ABWÄGUNGSVORSCHLAG

ZUM BEBAUUNGSPLAN „MAUBACHER HÖHE, TEIL III“

Neufestsetzung im Bereich „Maubacher Straße, Friedrich-Stroh-Straße, Flst.Nr. 367, 367/1 bis 367/7, 368/4, 368/9, 2490/3, 2495/7 und 2495/8“

Planbereich 08.02/4

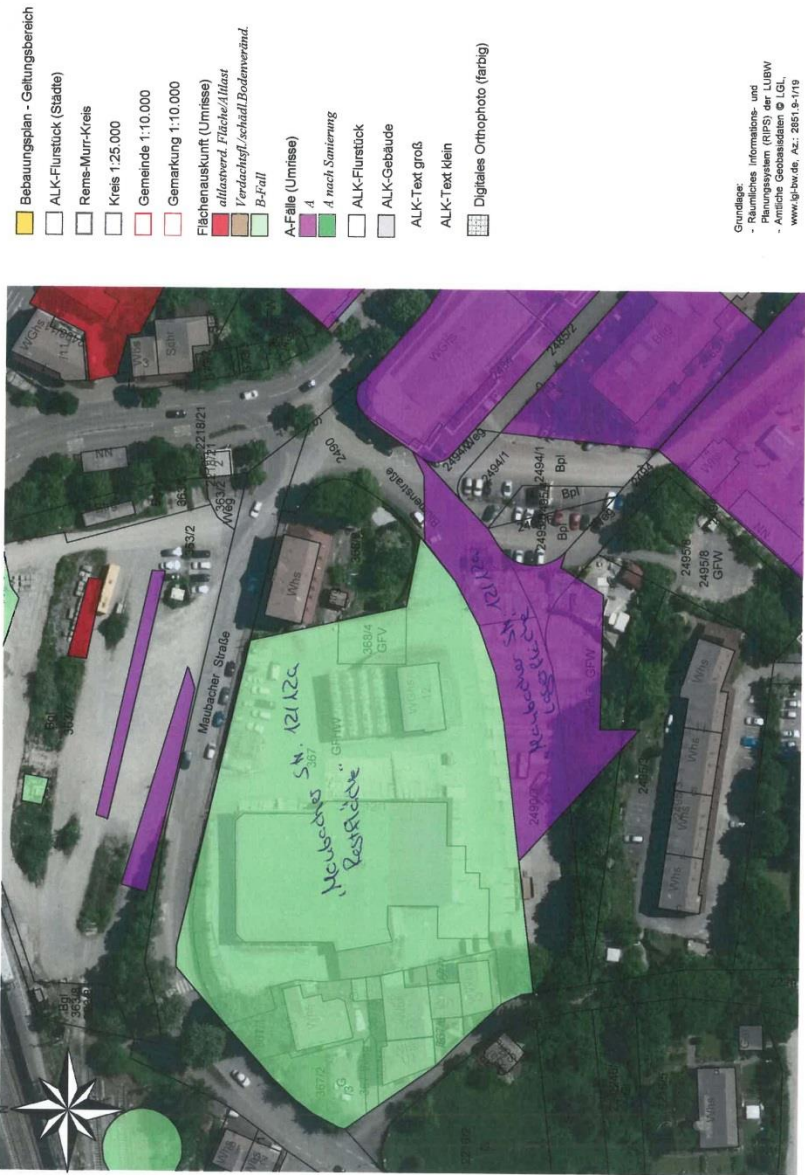
In den Bebauungsplan-Unterlagen wird nicht erwähnt, dass die Verkehrsministerium Baden-Württemberg Trasse von RadNETZ Baden-Württemberg mitten durch das Plangebiet führt, wie im Ausschnitt der Detailkarte Rems-Murr-Kreis 3 ersichtlich.

Die Anregung wird berücksichtigt.
Die Maubacher Straße wird im Bereich Heiningen Weg/ Unterführung verbreitert und eine Aufstellfläche für Radfahrer, entsprechend der Musterlösung, vorgesehen.
